Vaše značka / ze dne: 19.08.2022
Naše značka: AQUA/2938/2022/Dk

Albrechtice nad Orlicí parc. č. 32/23, Albrechtický potok, Albrechtice nad Orlicí, oprava koryta, ř.km 0,000 - 1,315 (územní nebo stavební řízení - bez záměru napojení na vodohospodářské sítě)

Investor: Povodí Labe, státní podnik, Slezské Předměstí, Víta Nejedlého, č.p. 951/8, 50003

1x situace

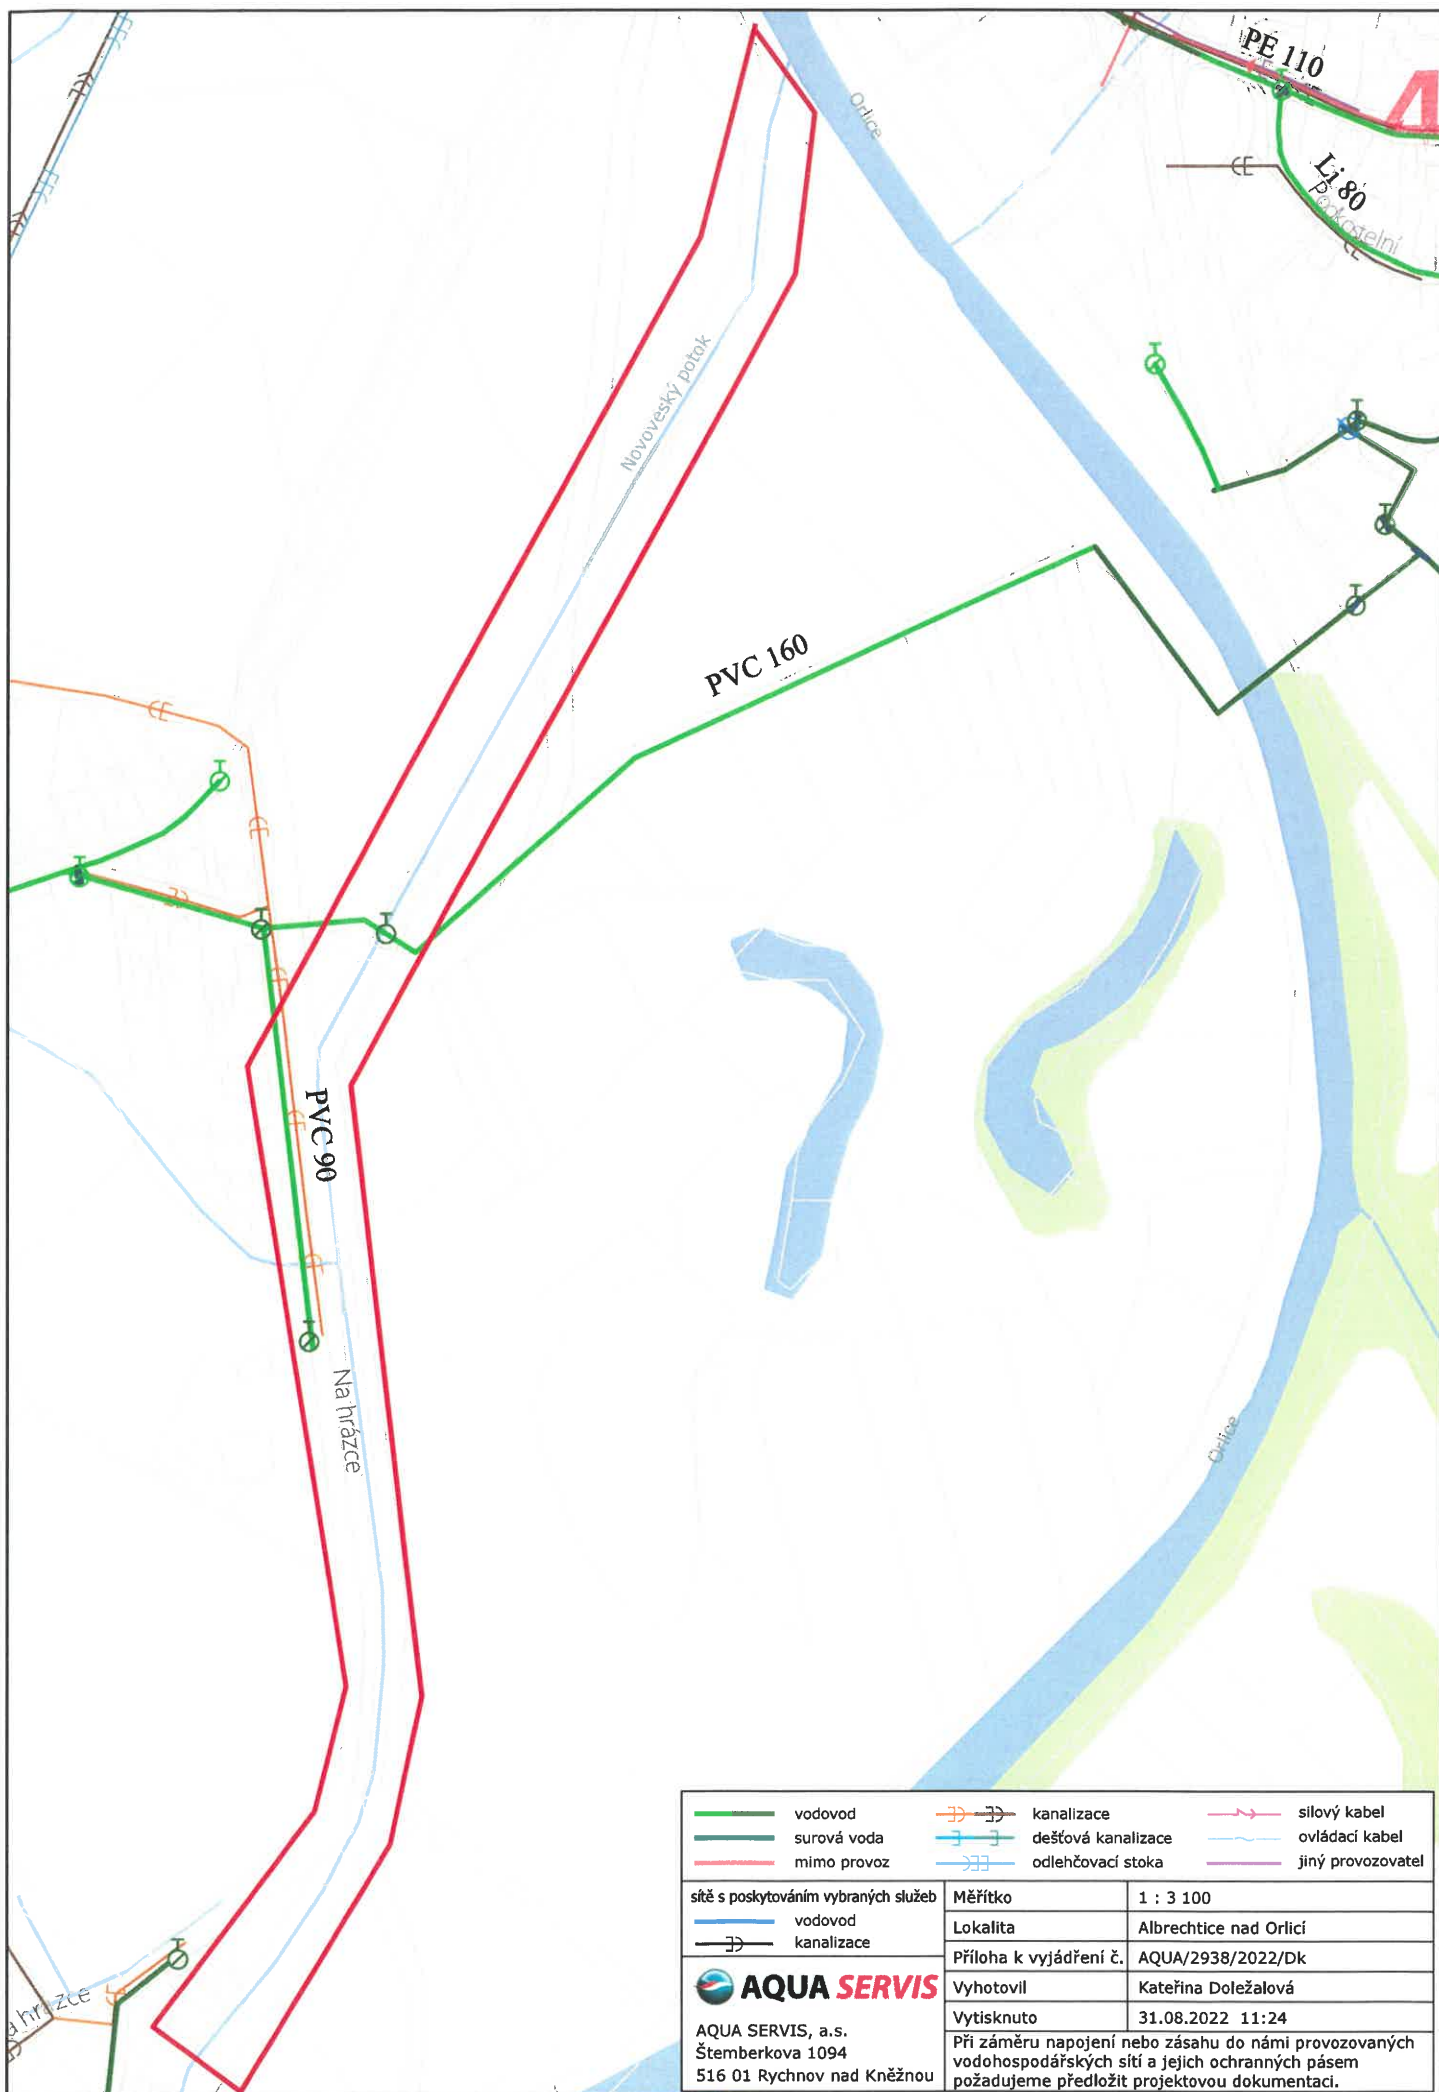
V přiložené situaci je zakresleno Vaše zájmové území. V zájmovém území provozuje společnost AQUA SERVIS, a.s. vodárenské sítě či jiná zařízení. V příloze Vám posíláme orientační zákres námi provozovaných vodohospodářských sítí.

Upozorňujeme, že se ve Vašem zájmovém území mohou nacházet vodovodní či kanalizační přípojky, které nejsou v naší správě. V přiložené situaci mohou být přípojky zakresleny, ale jejich zakres nemusí být přesný ani kompletní. Polohu přípojek si můžete ověřit dotazem u jejich vlastníků.

V místech křížení nového vedení s vodovodem nebo kanalizací, včetně přípojek, požadujeme opatřit vedení výstražnou fólií a uložit ho do ochranných betonových korytek popřípadě chráničky.
